Conversacions: parc fluvial

Màster universitari en Arquitectura (MArq)
Escola Tècnica Superior d'Arquitectura del Vallès
(UPC-Barcelona Tech)

Aquesta conversació explica la evolució del projecte de l'entrada al parc fluvial des del seu origen fins a la seva cancel·lació i com els **feedbacks** externs han afectat a les nostres decisions de disseny.

Estat actual. Planta Entrada al parc fluvial. e.1/300

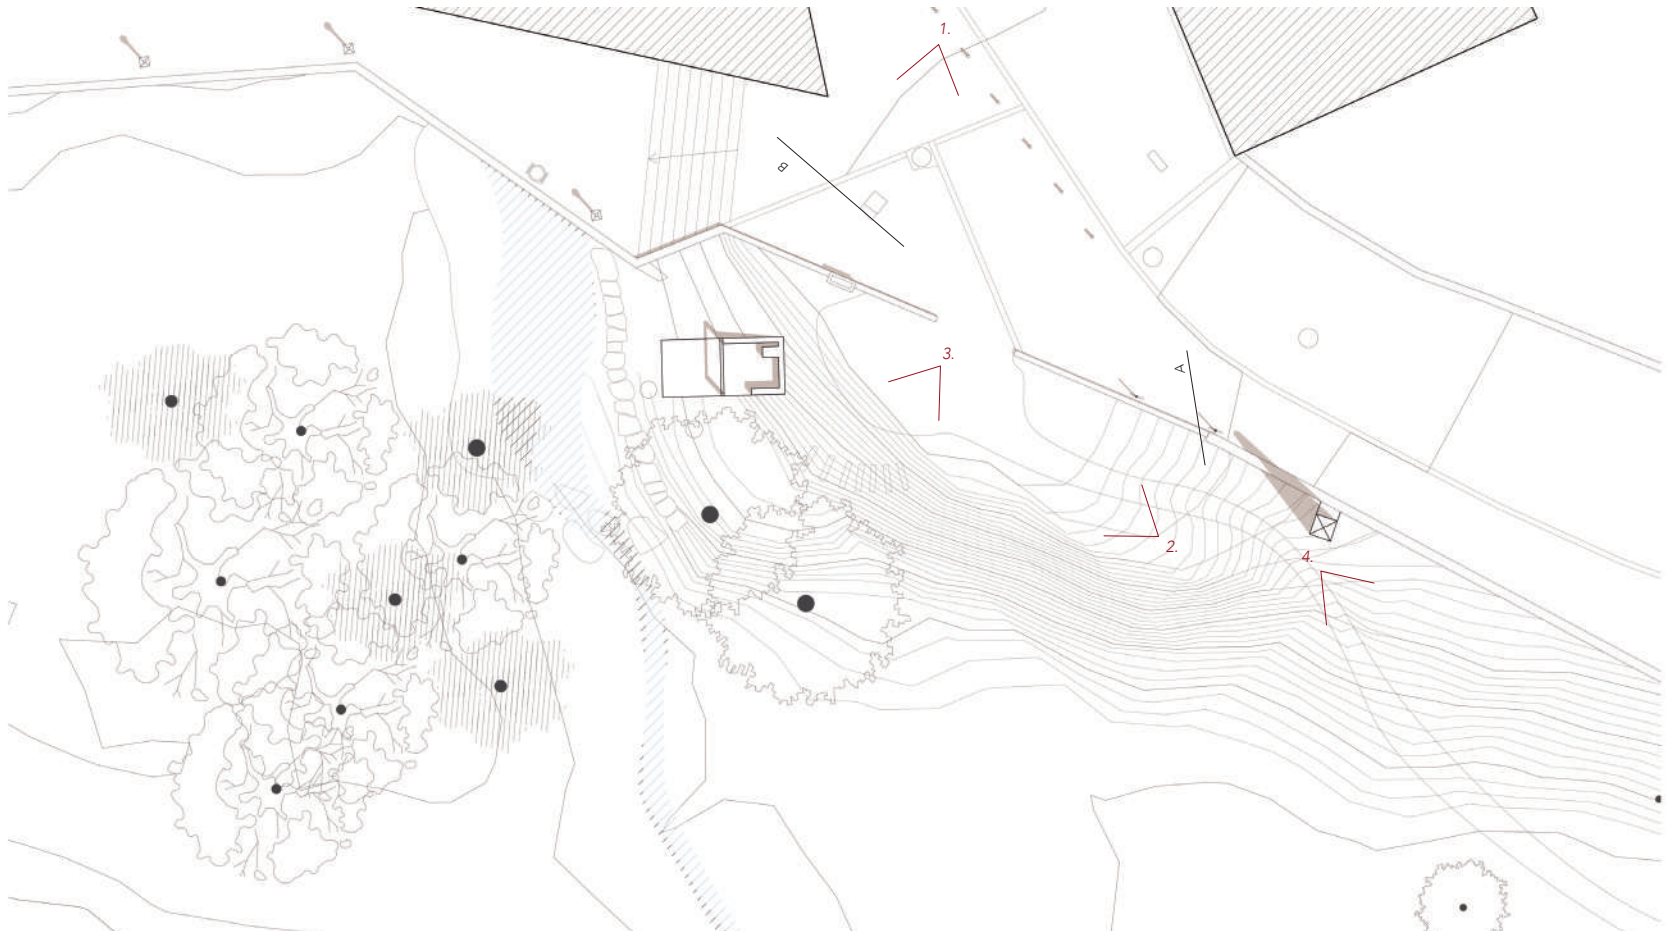
1. Entrada amb un triangle sense pavimentar.

2. Entrada molt descuidada.

3. Escalles de manteniment inservibles.

4. Baixada pelada cap al parc fluvial.

Fotomontatge de la entrada al parc fluvial

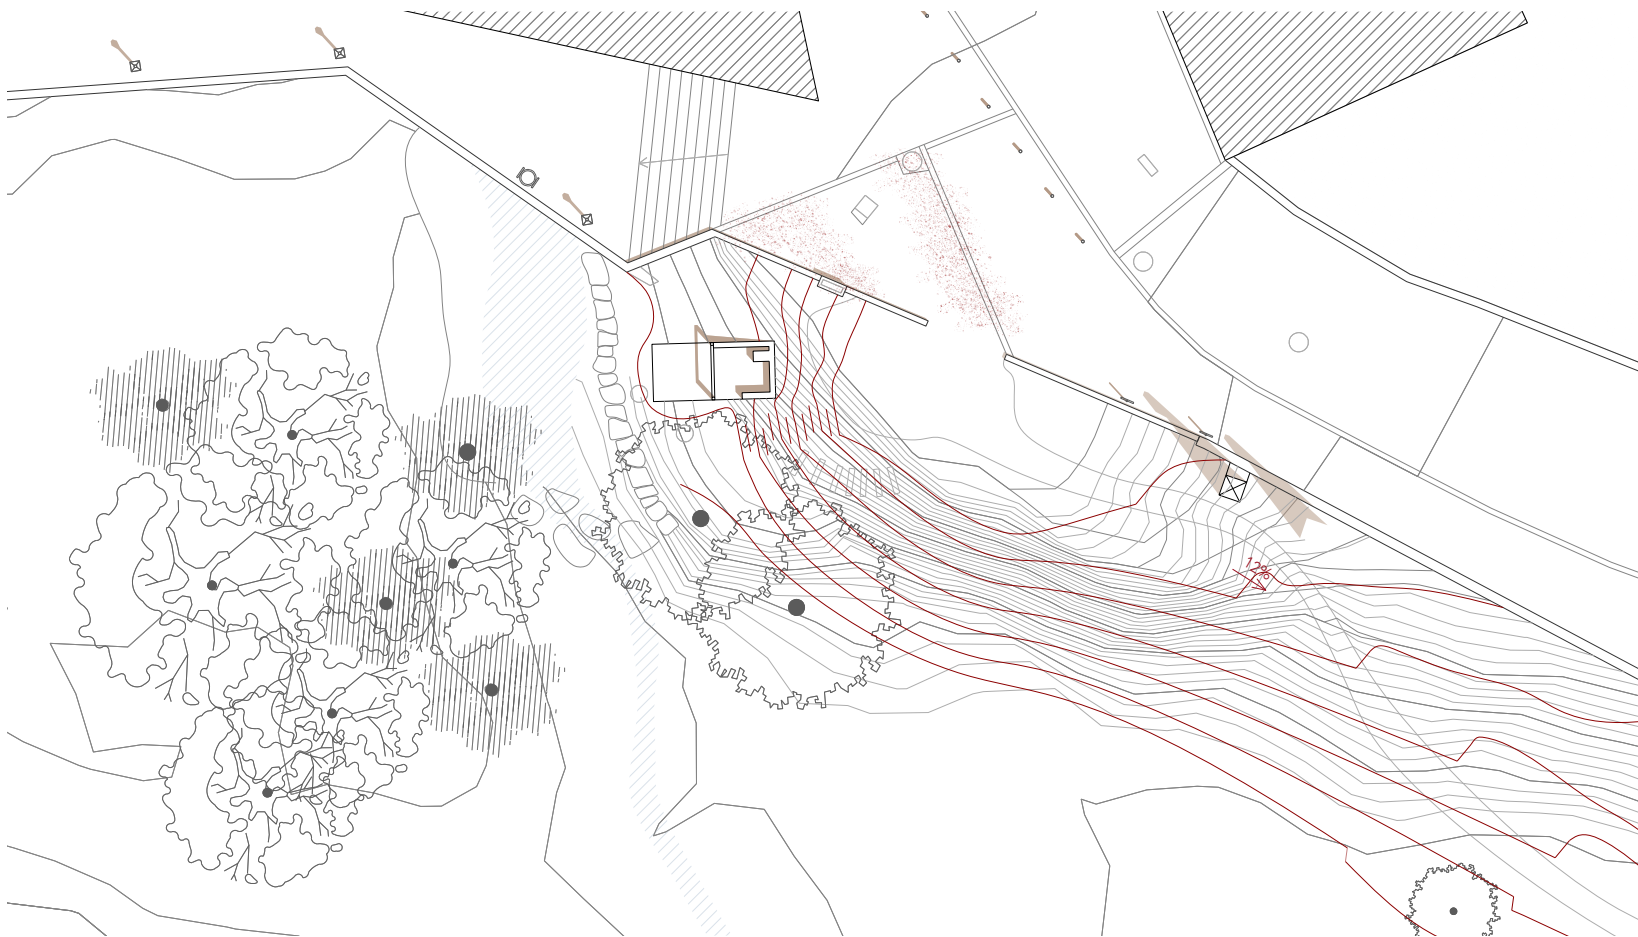
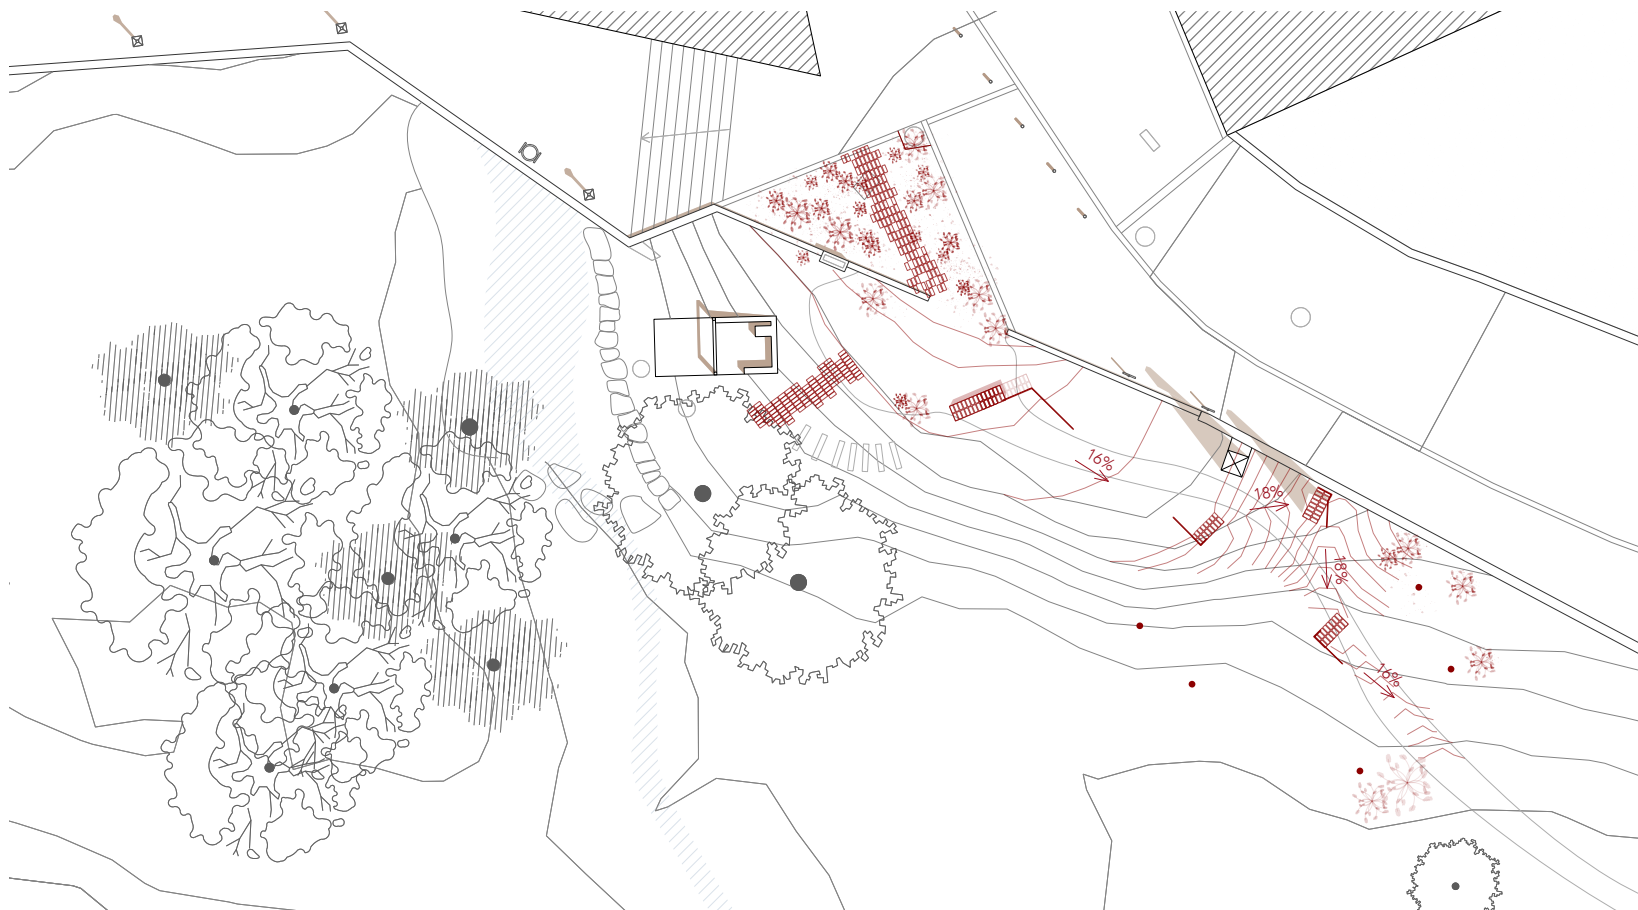
Avui dia se'ns fa complicat baixar a les lleres, els pocs punts que hi ha són difícils d'accedir, especialment per gent gran com jo.

Trenca completament la essència de baixar al riu de manera natural.

Probem de realitzar una rampa complint la normativa d'accessibilitat, per a fer possible per a tothom baixar-hi.

Minimitzem la inclinació al 12%.

Veiem important mantenir-la.

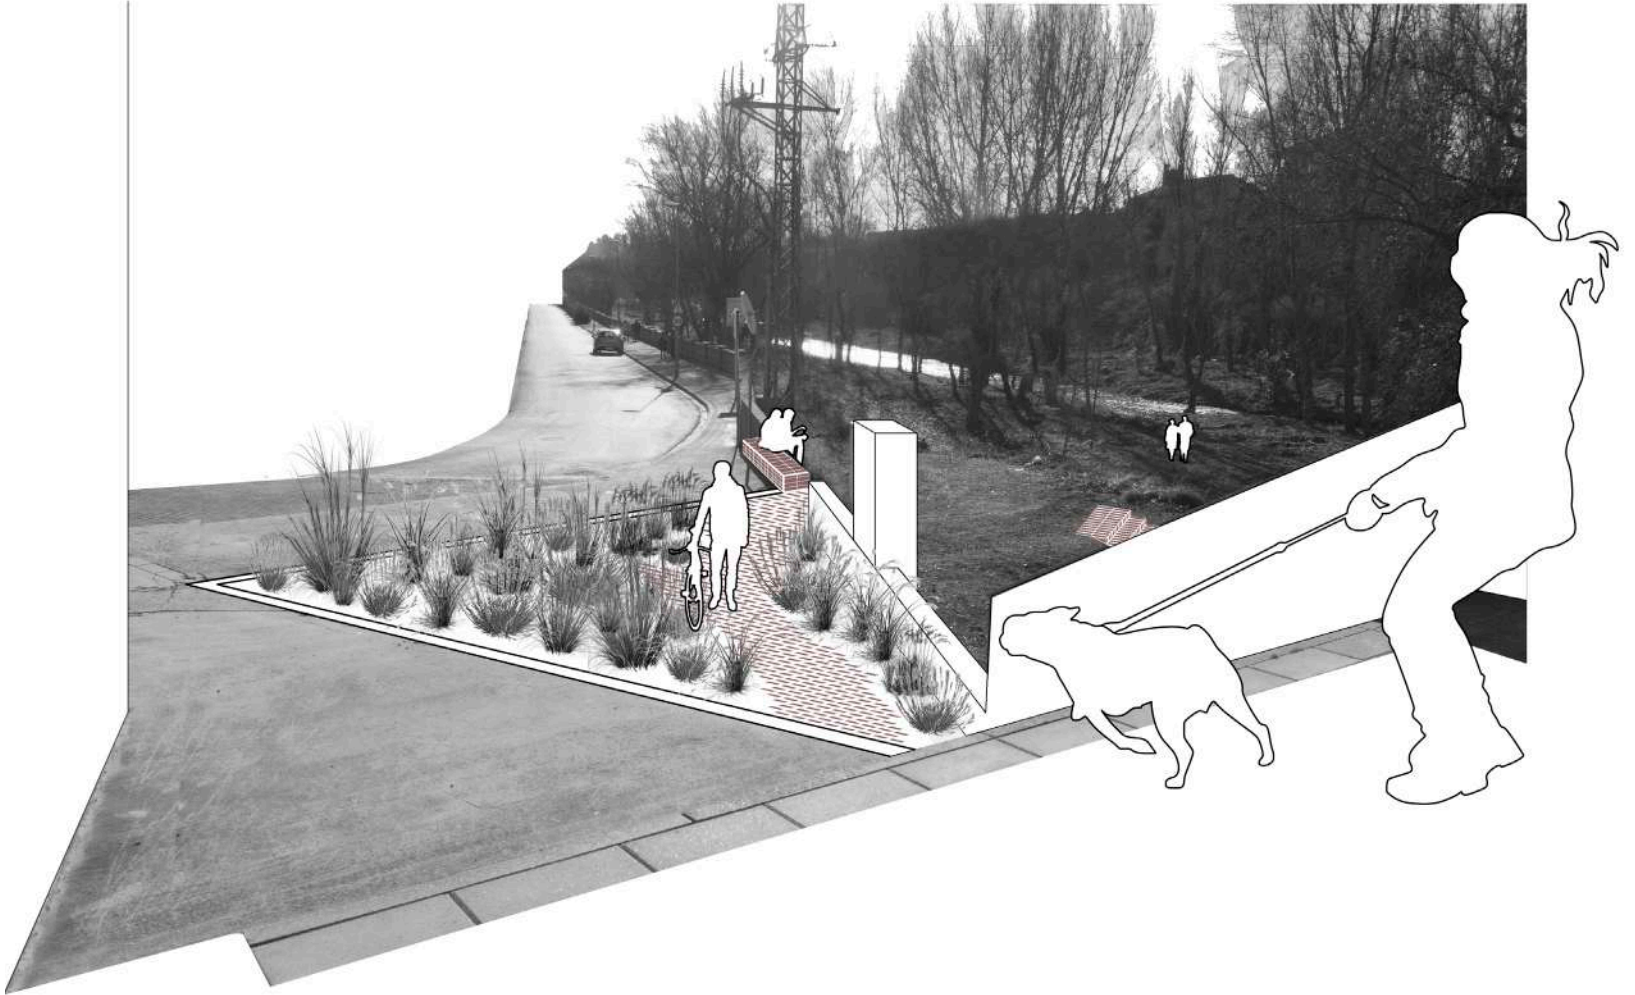
Una baixada amb un pendent del 18% segueix generant vèrtig per qui no es veu capaç, encara que siguin trams curts.

Però també és important que la gent gran, majoritaria en el municipi, pugui baixar i gaudir del riu.

Decidim donar una ajuda física a la baixada.

Afegim 3 punts de descans seguint la pendent natural de la topografia per trencar el recorregut en trams més senzills.

Per donar coherència amb el projecte de l'aparcament, utilitzem els mateixos materials i solucions constructives.

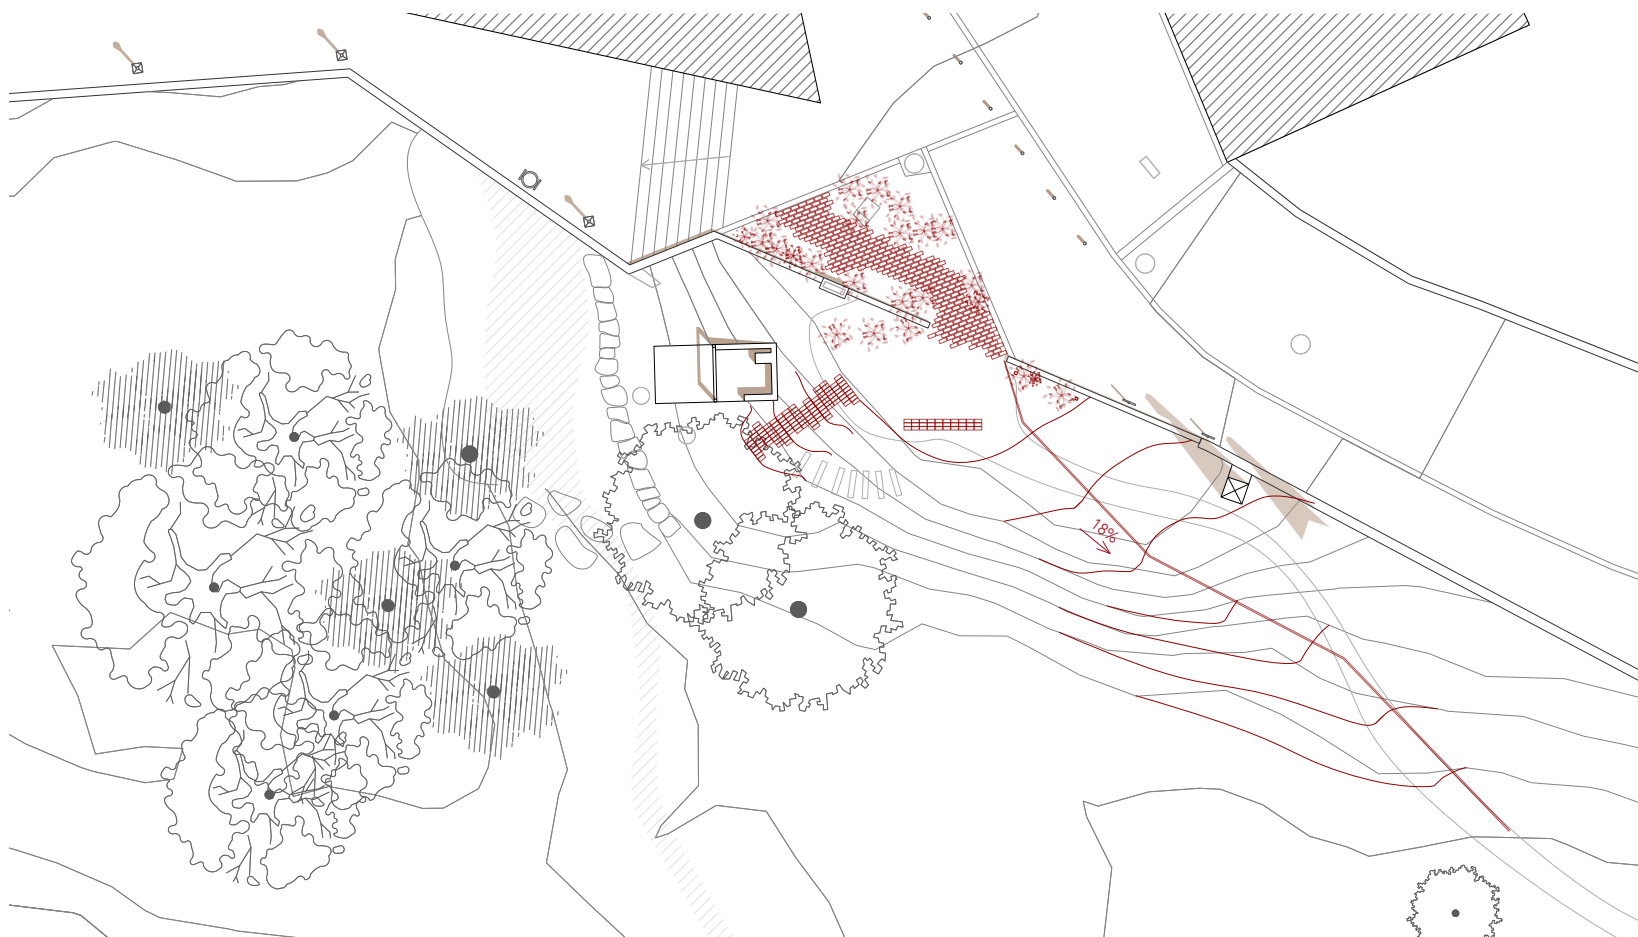
Un dels problemes de l'entrada al riu és que es un terreny molt lliscós, i a la gent gran li fa por caure.

Millor, doncs, possibilitar el recolzament durant tota la baixada.

Proposem suavitzar la baixada el mínim per a que sigui una pendent constant i afegir una barana lineal al llarg del recorregut.

Creem, a més, una zona mirador superior per aquells que tenen dificultats en baixar.

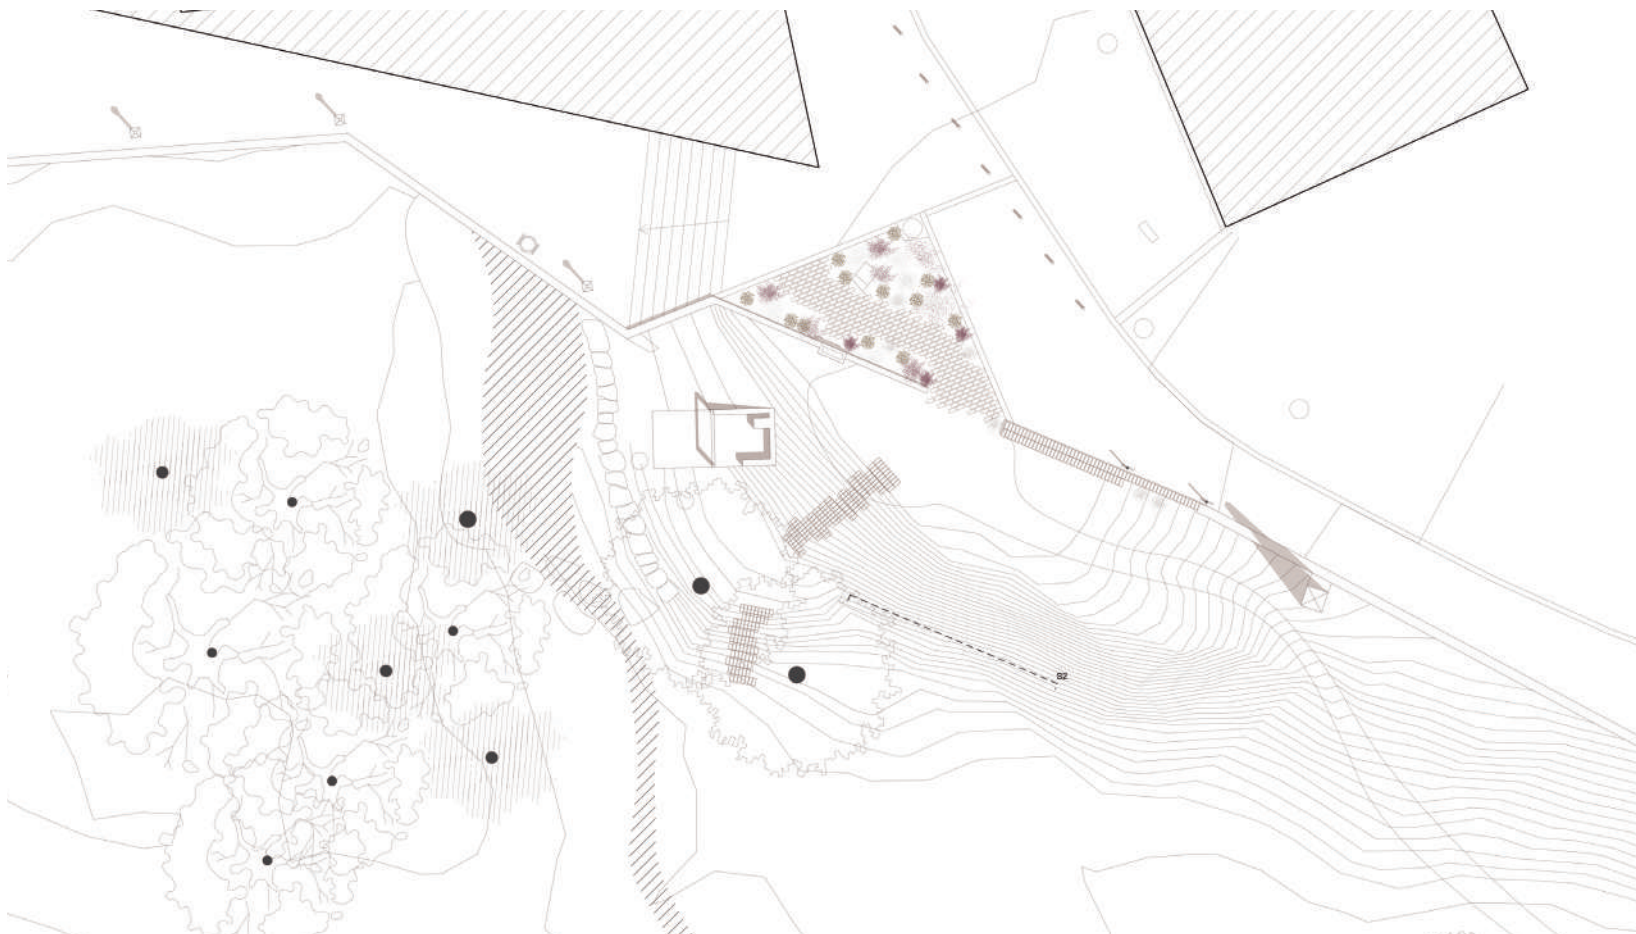
Valoreu la economia dins del vostre projecte total, el moviment de terres us està afectant molt al pressupost.

Decidim només netejar la rampa i suavitzar-la, sense afectar la seva essència actual i tenint en compte que ja està sent utilitzada avui dia.

Potenciem les escales de manteniment, les quals ja són necessàries per l'ajuntament i fan possible que tothom accedeixi a la llera del riu.

Seguint la línia del projecte de l'aparcament, substituïm el mur existent per un de més ample i que serveixi, a més a més, de banc.

GERO 10*R

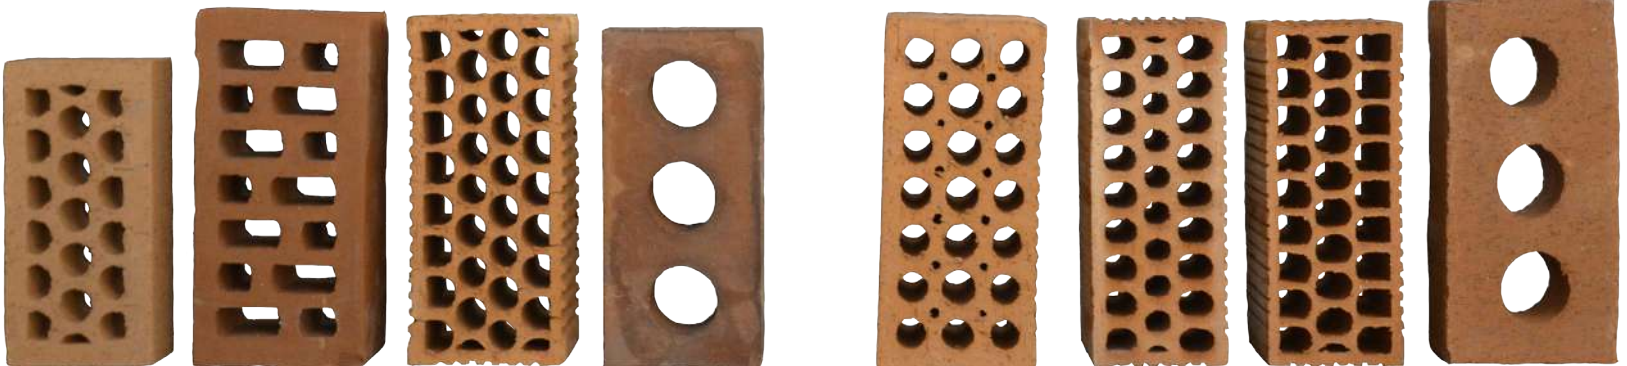
No veig possible l'arrelament efectiu d'una planta en un forat de menys de 3cm, la peça ceràmica que utilitzeu hauria de ser d'almenys aquesta dimensió.

El gero per a exteriors pot ser crític.

Les raons per les quals ens acabem decantant per aquesta peça són:

1. El forat del gero és de 3cm i, per tant, poden arrelar les plantes.
2. Té una resistència i acabat millor que la resta.
3. Té 3 cantons llisos i un ratllat, per tant es poden combinar per a aconseguir l'acabat desitjat, ja que als bancs són vistos de cantell.

Detall de la escala de manteniment de geros. e. 1/20

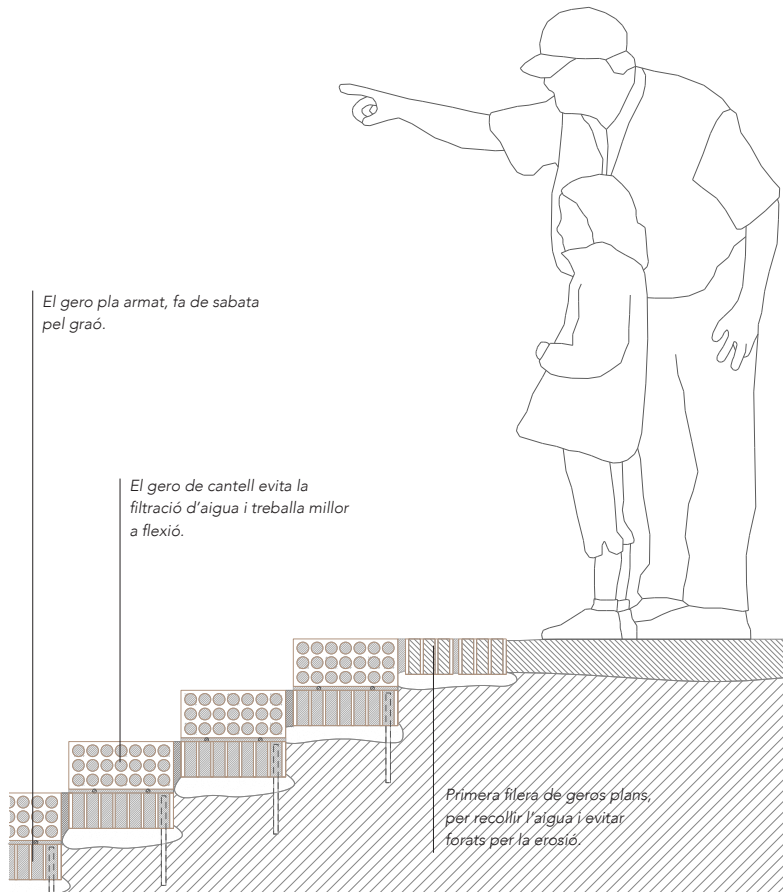
Degut a les plujes i la erosió de l'aigua, les contrapetjes de l'escala es troben completament esfonsades i les fustes tortes.

Aprofitem el gero pla per absorbir l'aigua que arriba a l'escala i no erosionar tant.

De cantell ens permet atravessar una filera de geros amb unes barres corrugades que recolzen en una base de geros plans que actuen de sabata.
